Product Change Notice (PCN)

件名: RH850/F1、D1 シリーズ、ボンディングワイヤの Cu ワイヤ化及びバックグラインド拠点、組立拠点、及びファイナルテスト拠点の追加

発行日: 12/28/2021

ラベルでの Cu ワイヤ品識別方法

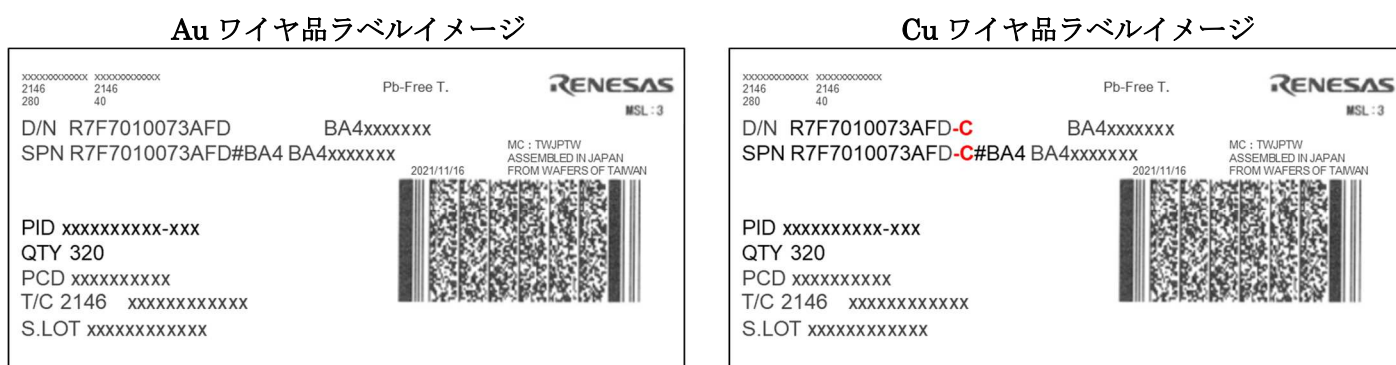
R7F7010073AFD#BA4(Au ワイヤ品)と R7F7010073AFD-**C**#BA4 (Cu ワイヤ品)の比較

赤字の部分が異なります。

RH850/F1L, F1M, F1H, F1K, D1L1, D1L2 シリーズ

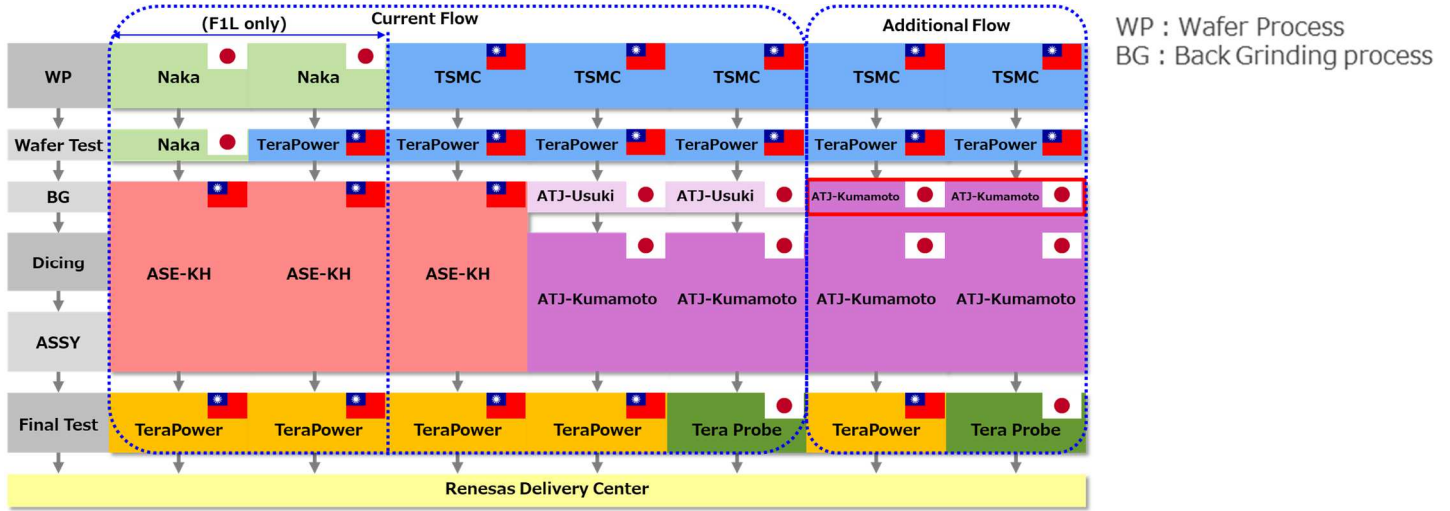
Additional sites
